品番	TUMJ47A1X	品名	壁付サーモ13（定量止水）（浴室） IS)	(J)	1 / 4
----	-----------	----	--------------------------	-----	-------

金具補修品注意情報

件名	ワンタッチ式スパウトと取付金具の取替え注意点
対象製品	TKJ20B TMJ20A 他

金具補修品互換性情報		製品の前期型品・後期型品を識別し、それぞれ に対応した補修品を選定してください。		2-A1-0016
件名	水栓取付脚補修時の注意情報			
対象製品	TMF40ARX TMF40AZRKX	TMG40ARX TMG40ARKX	TMJ40ARX TMJ40ARKX	他
新旧製品識別方法				
前期型品  断熱脚カバー (湯側) 後期型品  断熱脚カバー (湯側) 取付脚本体の厚みが違います 後期型品は前期型品に比べて吐水位置が2mm奥に入ります				
補修品選定				
【前期型品の取付脚本体を交換する場合】				
 THD30R 断熱脚カバー (一般地用・寒冷地用共通)  THD52 必ず2ヶセットで 同時交換して下さい 湯側の脚部にカバーが付いて いる場合は、断熱脚カバーも 同時に交換して下さい。  THD52-1 (水抜栓付き)				
【取付脚本体以外のパーツのみを交換する場合】				
単品交換できます（前期型品・後期型品共通）				
 TH91734ER パッキン  THF35-1 止水バルブ  TH66435R フィルター  TH5J0316 スピンドルガイド  TH71158ZA 送り座  TH5B0004 水抜バルブ 寒冷地用は下部に 水抜栓あり 断熱脚カバー 前期型品：TH440  後期型品：THD30R

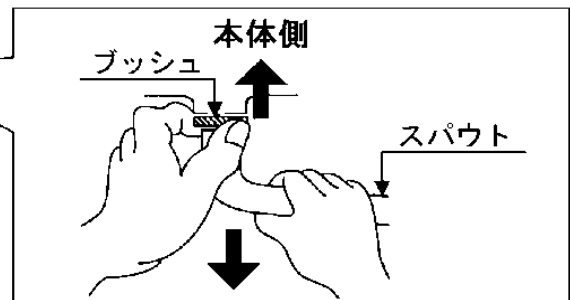
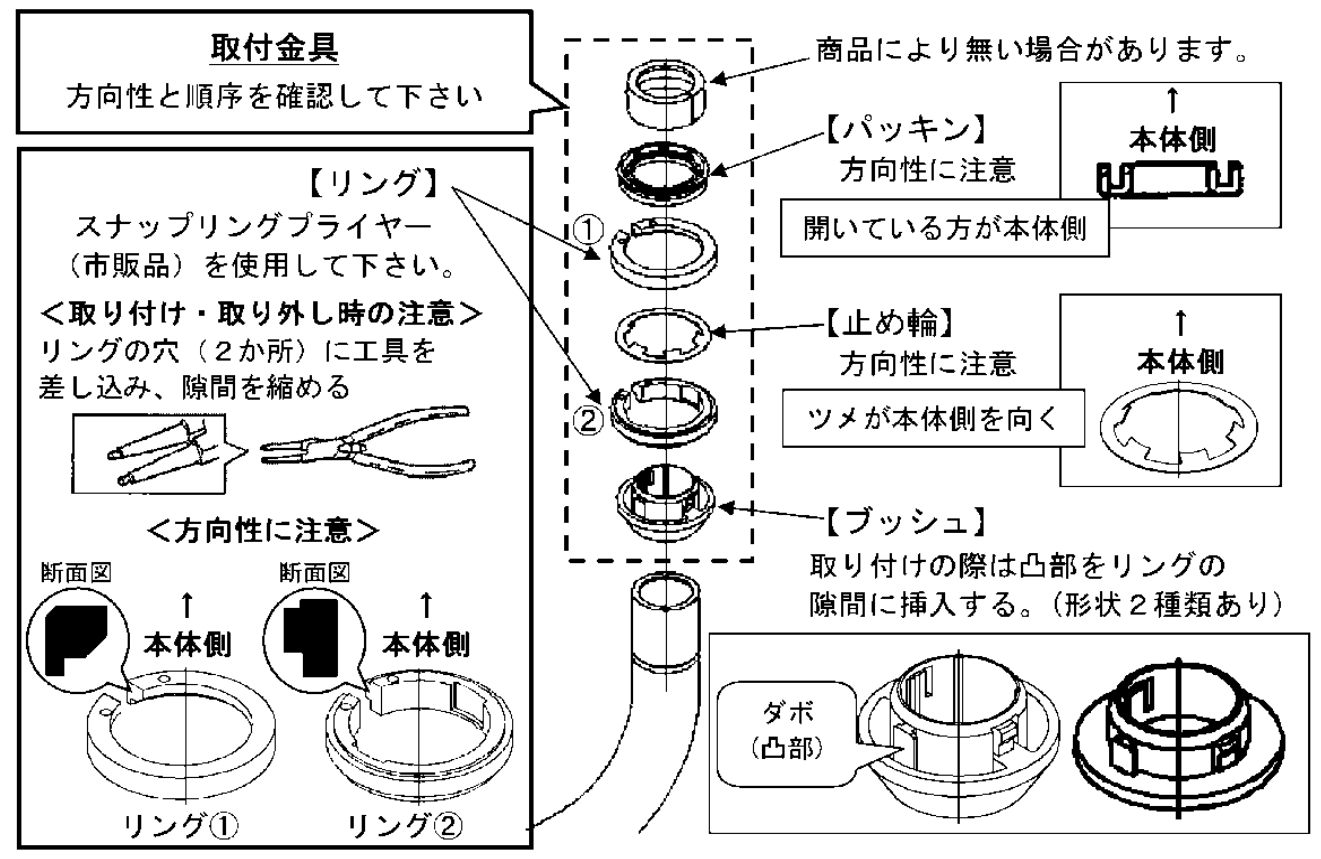
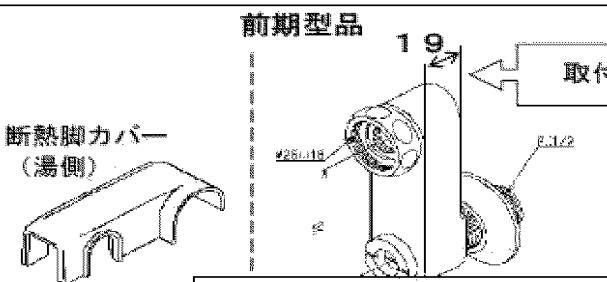
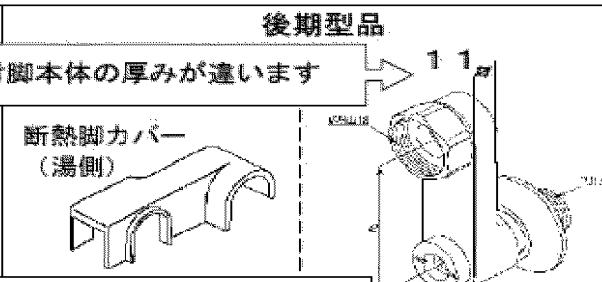
水栓本体部を取り外した方が、作業しやすくなります。

取付金具を取替えの際は TOTO メンテナンスへ依頼をお勧めします。

①スパウトを取り外す。

ブッシュを本体側に強く押し付けたままスパウトを引き抜きます。

※スパウトのみ取替えの際は、ブッシュをはずさないで下さい

②新しいスパウトを取り付ける。

いっばいに押し込んで下さい。

★『取付金具』の取替え注意点

取付金具を取り外し、図の順序で新しい取付金具を取り付けて下さい。
